LEDユニット仕様変更のご案内

SLC30/40 シリーズ 集合表示灯

SLC30/40 シリーズ集合表示灯に搭載しているLEDユニットの仕様変更についてご案内いたします。これにより、一層の省エネルギー化を実現いたします。

「M」マークの表示

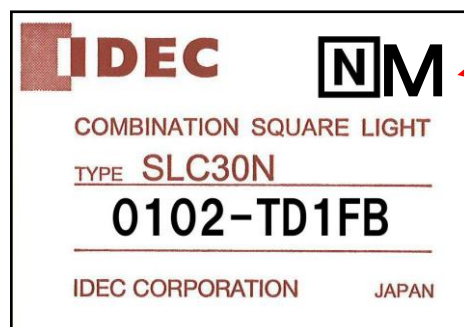
変更後の組立完成品には、梱包上に貼り付ける製品シール(下図)に「M」マークの表示を行います。
